Avis sur le projet de réhabilitation des digues et d'amélioration des conditions d'écoulement dans l'agglomération troyenne (10), porté par Troyes Champagne Métropole

n°MRAe 2024APGE41

Nom du pétitionnaire	Troyes Champagne Métropole
Communes	Troyes, Saint-Julien-les-Villas, Pont-Sainte-Marie, Lavau
Département	Aube (10)
Objet de la demande	Réhabilitation des digues et amélioration des conditions d'écoulement dans l'agglomération troyenne
Date de saisine de l'Autorité Environnementale	23/02/24

Figure 4 : extrait du plan de zonage du PLU avant/après mise en compatibilité qui montre l'évolution de l'espace boisé classé (EBC)

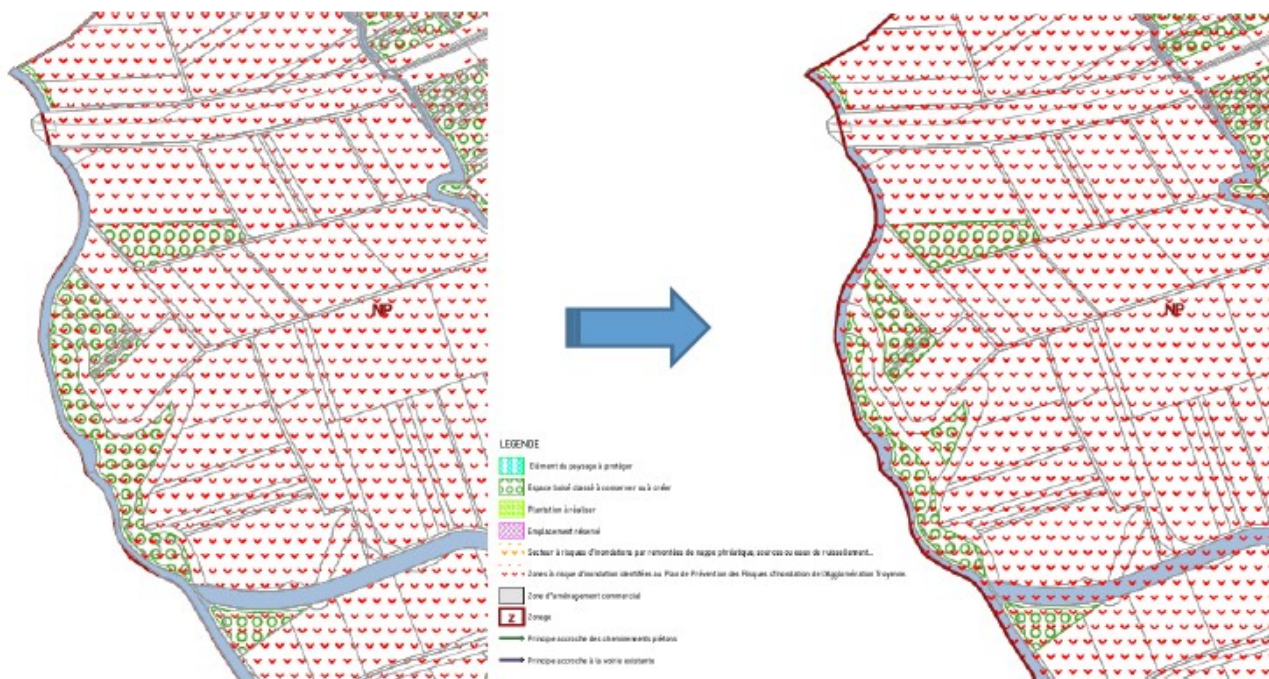
A contrario, le projet n'est pas compatible avec le PLU de Lavau approuvé le 12 décembre 2013, le futur chenal hydraulique prévu dans le secteur des Ecrevolles étant situé en zone naturelle NP à protéger et dans un espace boisé classé (EBC), ce dernier étant impacté par le projet sur 11 192 m² (1,1 ha), soit une réduction de surface de 28 %. Une procédure de mise en compatibilité de ce PLU (MEC-PLU) est donc nécessaire. Le dossier indique que la présente étude d'impact inclut l'analyse de l'incidence de l'évolution du PLU.

Le dossier comporte une demande de déclaration d'utilité publique (DUP) valant mise en compatibilité du Plan Local d'Urbanisme (PLU) de Lavau. La note de présentation indique que les terrains concernés par le projet sur cette commune abritent une exploitation forestière (peupleraie), et qu'au moment de la prise de possession des terrains par Troyes Champagne Métropole (acquisition amiable en cours), la parcelle aura été exploitée, donc déboisée par les propriétaires actuels.

La note de présentation mentionne la création, en dehors du tracé du chenal, d'une forêt alluviale avec des essences spécialement choisies par un écologue en vue d'une complète renaturation du site. Cette mesure est décrite dans l'étude d'impact valant évaluation environnementale du PLU (Cf chapitre 3.1.2. suivant – paragraphe zone humide). Cette dernière indique que la forêt alluviale et les abords de l'annexe hydraulique pourront conserver le statut d'espace boisé classé après les travaux, précisant que le projet viendra améliorer la biodiversité et l'intérêt écologique du secteur par rapport à la peupleraie en place.

L'Ae recommande à la commune de préciser la superficie et localiser la mesure compensatoire dans le dossier de mise en compatibilité du PLU de Lavau.
